Bassin du viaduc de St Cloud

Prescriptions ABF et inspectrice des sites DRIEE

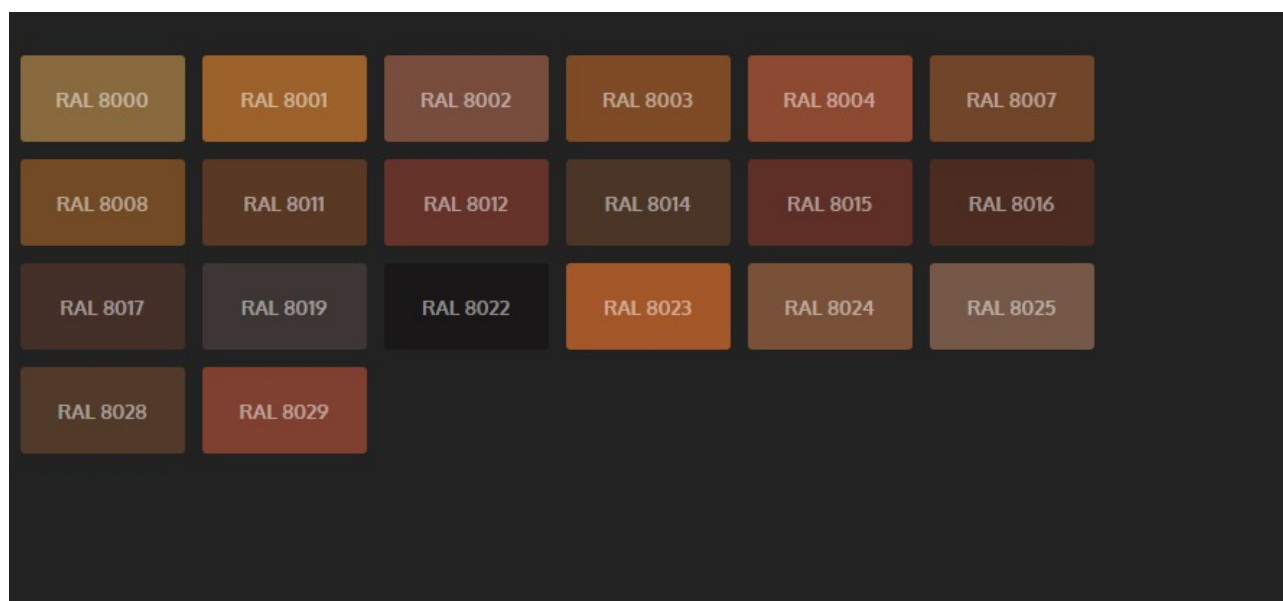
Construction bassin et murs de soutènements :

Béton brut texturé (brut de décoffrage, granuleux...) teinté dans la masse de type couleur terre brun type RAL 8028, en fonction Terre végétale du site sur place

Echantillons à présenter pour validation par ABF

Clôture, portail, garde corps :

RAL 7022 ou 7016 pour tous ces équipements. échantillon à valider

clôture : Grillage à maille et poteaux simples

Garde corps simple à 3 lisses
